OTIF/RID/RC/2017/20
(ECE/TRANS/WP.15/AC.1/2017/20)

Gemeinsame Tagung des RID-Fachausschusses und der
Arbeitsgruppe für die Beförderung gefährlicher Güter
(Bern, 13. bis 17. März 2017)

Tanks mit einem konkaven Abschnitt – Interpretation des Absatzes 6.8.2.1.18

Mitteilung Frankreichs

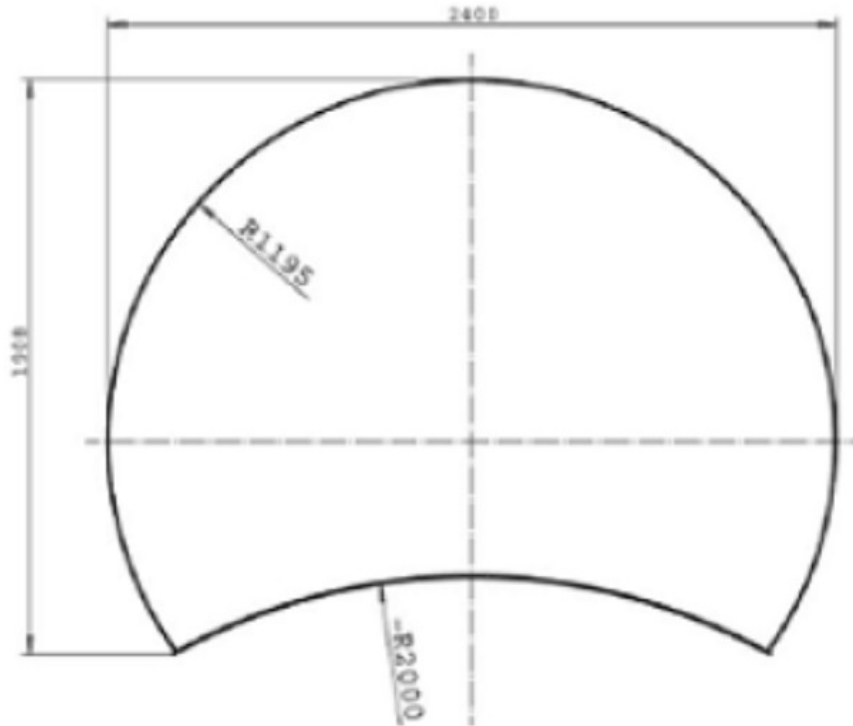
1. Im März 2015 hat Deutschland im informellen Dokument INF.15 vorgeschlagen, einen teilweise zylindrischen Tankabschnitt, der im unteren Teil durch einen konkaven Abschnitt verkleinert wird und bei dem der konvexe Teil des Tankmantels (zylindrischer Teil) mit dem konkaven Teil des Tankmantels durch Kehlnähte verbunden ist, zu genehmigen:

5. Der in Absatz 1 dargestellte Abschnitt einer konvex-konkaven Mischform kann nicht als kreisrunder oder elliptischer Abschnitt angesehen werden; folglich handelt es sich gemäß RID/ADR um eine andere Form.

6. In Absatz 6.8.2.1.18 des RID/ADR wird in der Fußnote 2 festgelegt, dass bei nicht kreisrunden Tanks die Wölbungsradien der Tankmäntel seitlich nicht größer als 2000 mm und oben und unten nicht größer als 3000 mm sein dürfen. Die vorgeschlagene Form wird im unteren Teil durch einen konkaven Radius abgeschlossen, wodurch diese Bestimmung des ADR nicht erfüllt ist.

7. Hinzu kommen noch folgenden Bestimmungen aus den Normen EN 13094 und EN 14025 zur Auslegung und zum Bau von Tanks:
 - Die Norm EN 13094 legt in Abschnitt 6.3.1 Mindesteckradien von 200 mm für die Verbindung der oberen, seitlichen und unteren Wölbungen fest. Die Verbindungen der seitlichen und unteren Wölbungen sind inexistent, wodurch die Vorgabe der Norm nicht erfüllt ist.

- Für die auf nicht spezifizierte Bauarten anzuwendenden Berechnungen verweist Abschnitt 6.3.1 der Norm EN 14025 auf die Bestimmungen der Norm EN 13445-3, womit die Bauanforderungen der Norm EN 13445-3 und insbesondere alle für Längs- und Umfangsnähte des Tankkörpers zugelassenen Schweißnahtarten einzuhalten sind. In Übereinstimmung mit den Tabellen A-1 und A-2 der Norm EN 13445-3 sind Kehlnähte bei Längs- und Umfangsnähten des Tankkörpers nicht zugelassen; diese Vorgabe der Norm ist somit nicht erfüllt.
8. Frankreich ist folglich der Ansicht, dass die beschriebene Bauart die Vorgaben des RID/ADR und der Normen nicht erfüllt und daher für die Beförderung gefährlicher Güter nicht verwendet werden darf.
 9. Frankreich hätte gerne die Meinung der Gemeinsamen Tagung dazu gehört.
